东洪农产品钢架厂房图纸答疑

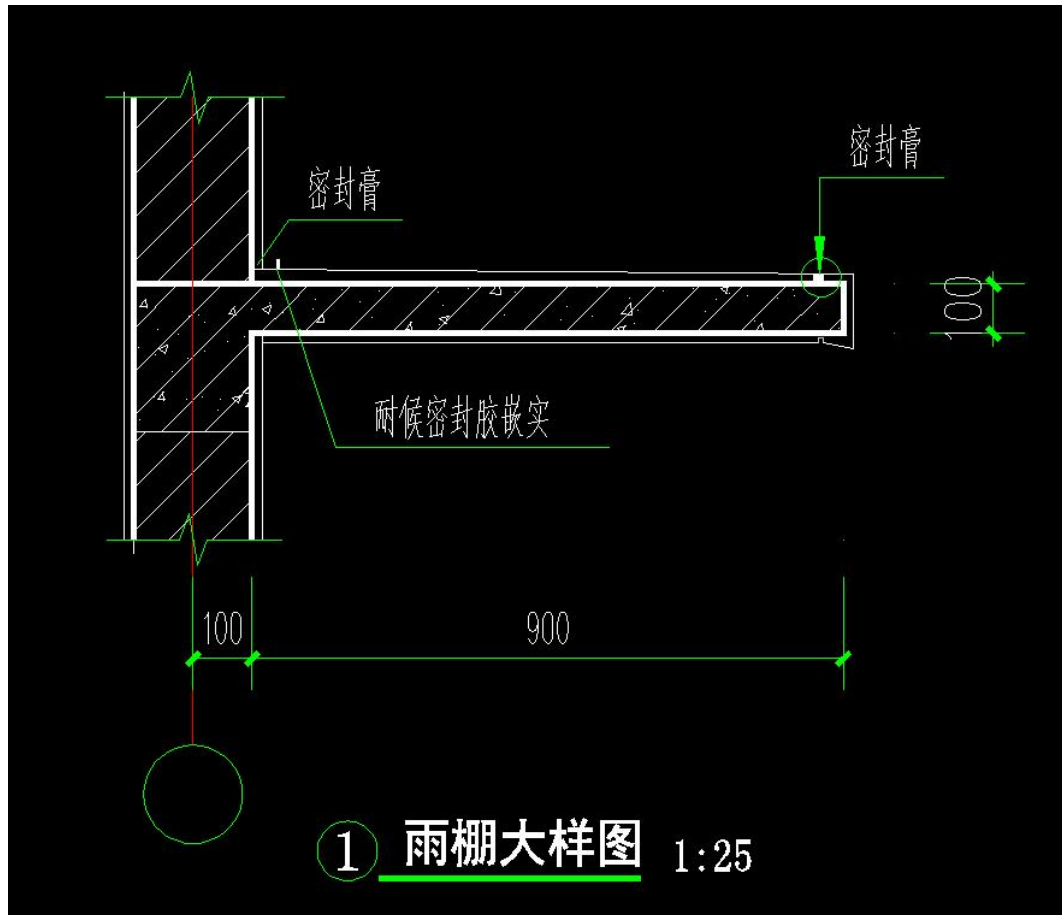
1、无保温层外墙托架是否实施，外墙是否做防水，防水厚度为多少。

6. 外墙做法: (1)、基层墙体 (2)、界面砂浆,满墙镀锌丝网,15厚1:2水泥砂浆找平层,刷水泥基防水
涂料横竖各一遍,每层安装一根水平通长铝托架,托架边长同保温板厚度。

回复：外墙托架不实施，外墙做防水，两遍 1.5 厚。

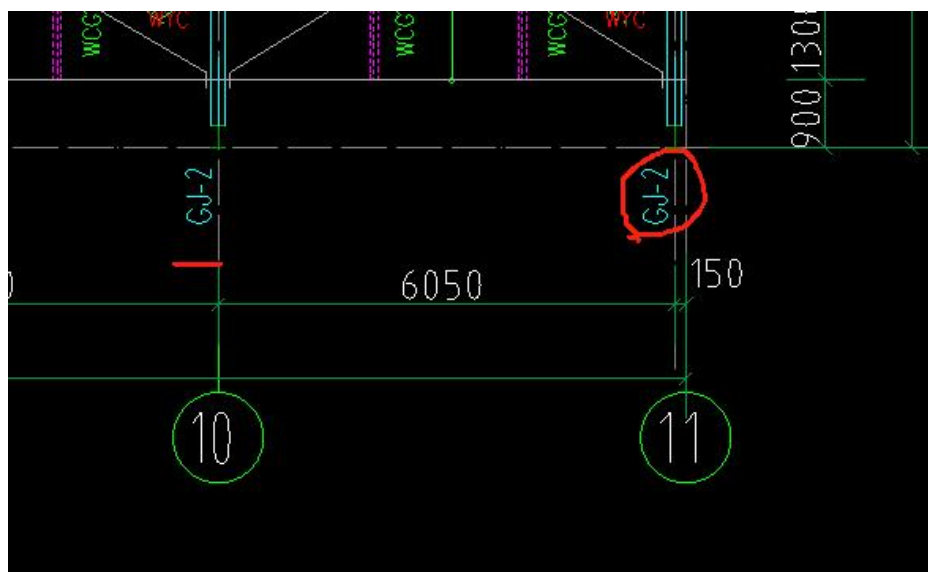
3、11 轴是否为 GJ-1。

回复：图纸标注错误，11 轴是 GJ-1。

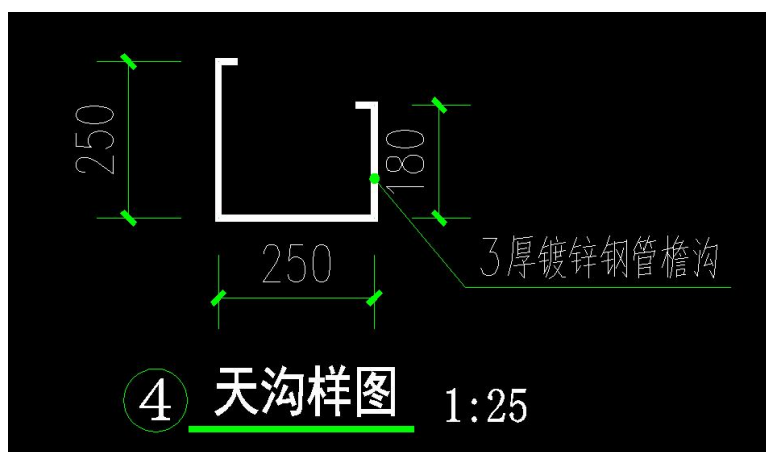
4、钢天沟尺寸及材质不详。

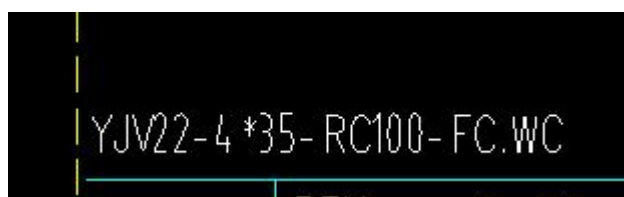
8、消火栓接消防泵房,查勘现场室外无消防泵房,消火栓水源从哪里接入,室外是否需要布置环网。

回复:按甲方意见确定是否在本次范围内。

建设单位回复:按图纸预算,室外消火栓部分按暂估价5万元列入预算。

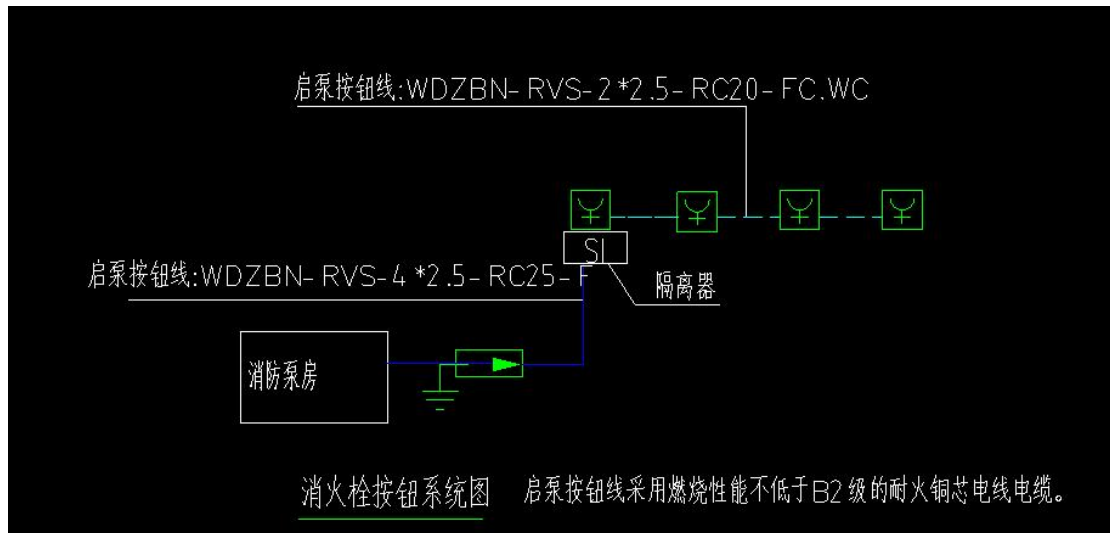
9、AL配电箱进线长度按多少计入预算。

回复:按暂定160米计入
